DETERMINAZIONE DEL DIRIGENTE SERVIZIO VIA/VINCA 15 novembre 2024, n. 735

[ID VIP 10123] - Parco fotovoltaico denominato "AGRIVOLTAICO CALABRESE", con potenza di picco pari a 35,55 MW, e delle relative opere ed infrastrutture connesse, sito nei Comuni di Nardò, Galatone e Galatina (LE).

Istanza per il rilascio del Provvedimento di VIA statale ex art. 23 del D.lgs. n. 152/2006 e ss.mm.ii.

Inquadramento progetto ID VIP 10123

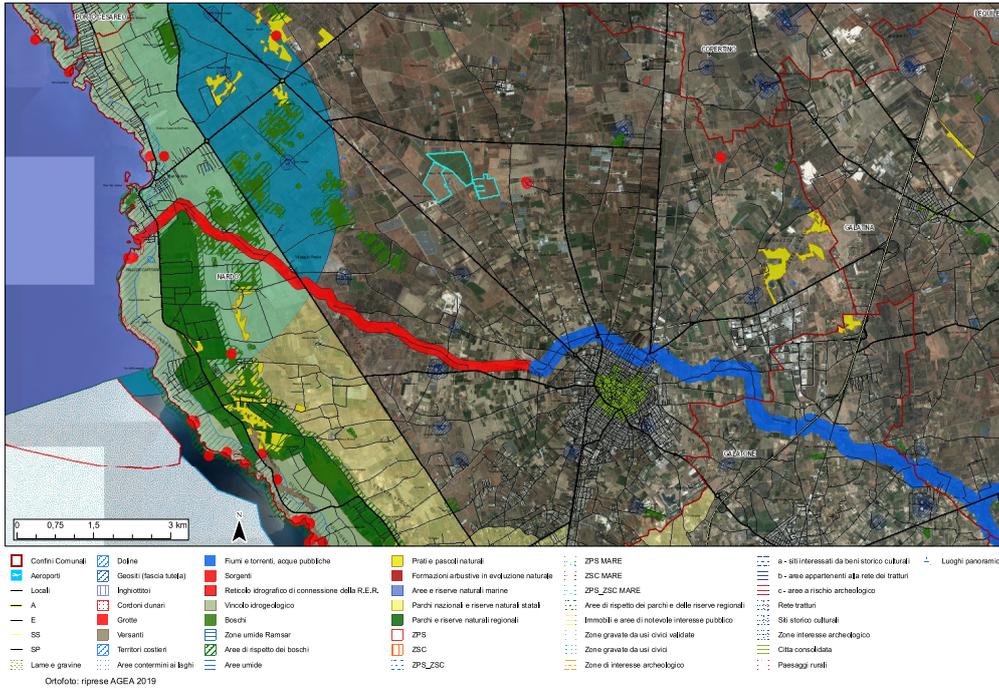
A nord la particella confina con un piccolo campo fotovoltaico e a 200 m a nord ne è presente un altro. Ad est la particella 53 dista 200 da un altro piccolo parco fotovoltaico e oltre 500 da altri presenti a sud est. A sud ovest a distanza maggiore di 500 metri (tra 600 e 800 m) vi è un altro parco fotovoltaico

Sono presenti due parchi fotovoltaici uno a 1,7 Km nord ovest e uno a 0,7 Km sud.

Figura 14: Dettaglio interfila tracker

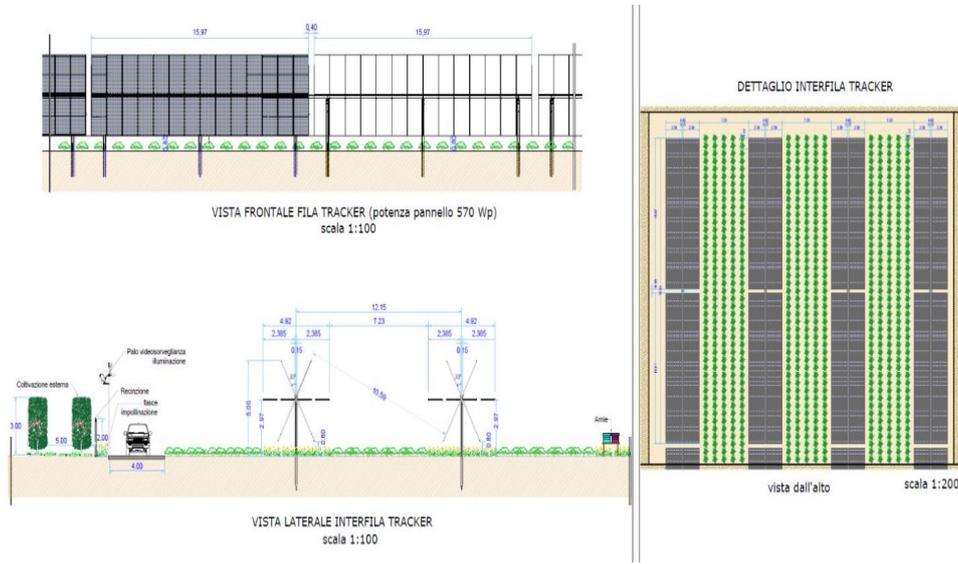
Le informazioni prodotte dal proponente non appaiono esaustive per verificare le superfici coltivabili: sono riportate le superfici lorde delle particelle catastali, non la superficie recintata del campo agrivoltaico.

La superficie ad uliveto intensivo è collocata al di fuori del campo agrivoltaico e vengono considerate come coltivabili anche le superfici al di sotto dei tracker, invero non coltivabili. Va inoltre osservato che la fascia di impollinazione non è una coltivazione agricola e quindi anche tale area non può essere considerata nel calcolo come superficie coltivabile.

Manca un riferimento chiaro alla superficie occupata dai pannelli.

La superficie totale da considerare è la somma tra la superficie coltivata tra i tracker e la superficie coltivata sotto i tracker, in quanto quella perimetrale è esterna al campo fotovoltaico; mentre la superficie coltivata da considerare è solo quella tra i tracker, data la loro configurazione bassa e anche secondo il successivo requisito C.

La superficie occupata dai pannelli, infine, dovrebbe essere quella chiamata superficie coltivata sotto i tracker.

Pertanto, alla luce dei dati a disposizione, sommando l'area coltivata tra i tracker con quella coltivata al di sotto degli stessi, la superficie totale del lotto 1 è pari a 149319,79 mq (area recintata agrivoltaico), mentre la superficie coltivabile è pari a 95737,36 mq (quella tra i tracker).
 Pertanto: $S_{agr}/S_{tot} = 95737,36 / 149319,79 = 0,64$.

Il requisito A1 non è rispettato

Figura 14: Dettaglio interfila tracker

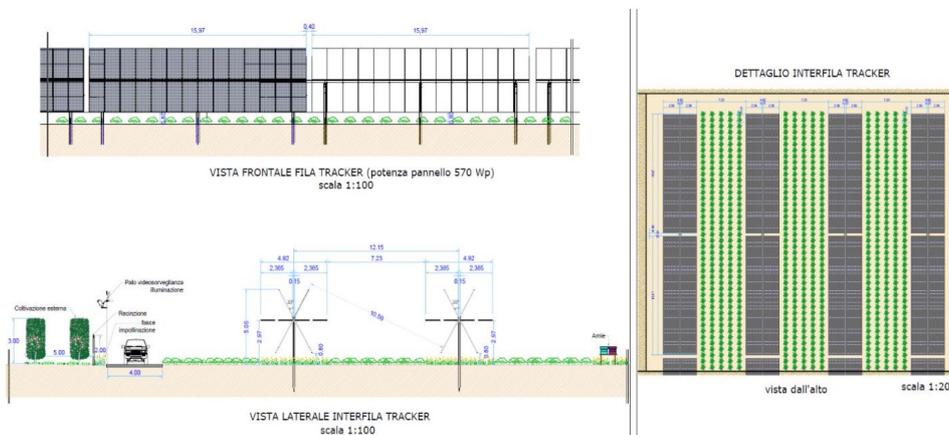
Si vede chiaramente da questo schema che siamo nel tipo 2

Per le linee guida gli impianti agrivoltaici di tipo 2) non comportano alcuna integrazione fra la produzione energetica ed agricola, ma esclusivamente un uso combinato della porzione di suolo interessata.

Da quanto riportato nello schema di progetto si vede chiaramente che l'altezza minima di 80 cm non consente di coltivare al di sotto dei pannelli, considerando che i pannelli sono fissi e con doppia palificata. Quindi il requisito C non è soddisfatto.

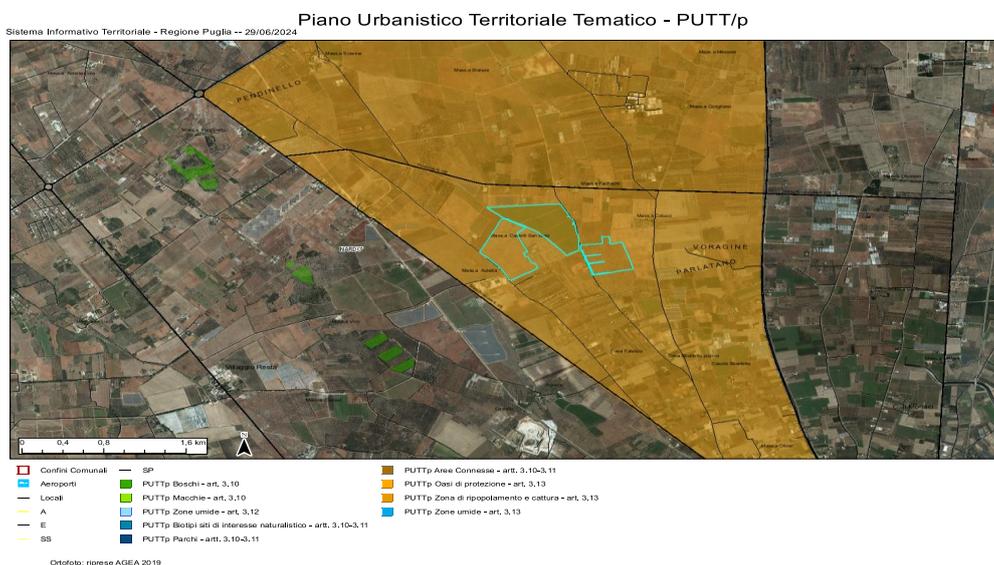
Rispetto ai requisiti E1 E2 ed E3, in IGSZ6P2 Relazione Pedaagronomica è presente un riferimento all'installazione di sonde per il monitoraggio, ma non può essere considerato un piano di monitoraggio secondo i requisiti previsti dalle linee guida.

I requisiti D e E non possono essere ritenuti soddisfatti.
